中部電力

浜岡原子力発電所
基準津波の策定のうち
歴史記録及び津波堆積物に関する調査について
(コメント回答)

2022年4月21日

歴史記録及び津波堆積物に関する調査について 第1020回審査会合（2021年12月17日）コメント一覧表

No.1コメント回答（敷地の津波堆積物の上限標高） 追加ボーリング調査地点一覧

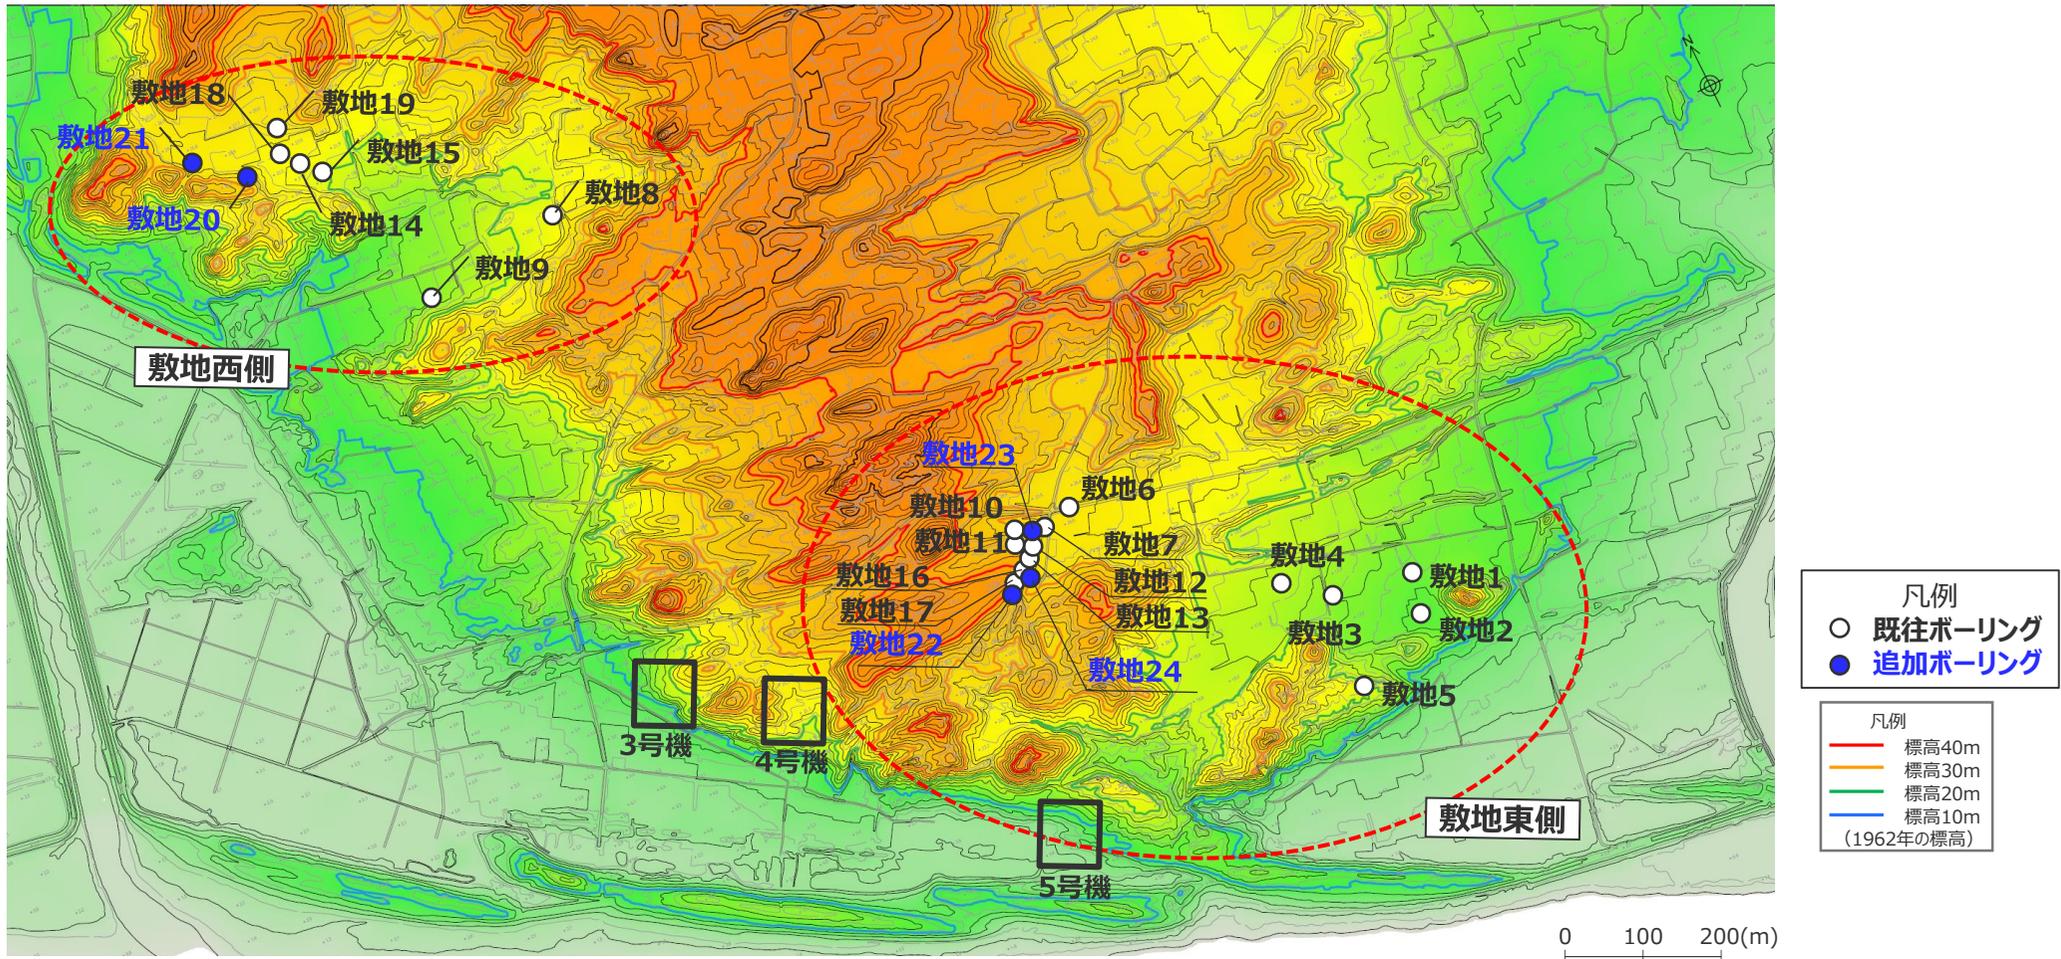
- 敷地のイベント堆積物が分布する上限標高について、物証に基づき示すこと。

- 敷地において比較的高い標高にイベント堆積物が確認されたことを踏まえ、イベント堆積物の面的な分布を把握するために、敷地西側及び敷地東側において、これまでに実施したボーリング調査でイベント堆積物を確認した範囲の端部周辺で追加ボーリング調査を実施した。
 - ・ 敷地西側では、敷地18から谷沿いに標高が上がる方向に敷地21を、敷地19から谷を横断するように敷地20を追加した。
 - ・ 敷地東側では、敷地17から谷沿いに標高が上がる方向に敷地22を、谷を横断するように敷地23と敷地24を追加した。
- 津波堆積物調査を目的として敷地で実施した追加ボーリング調査地点を示す。
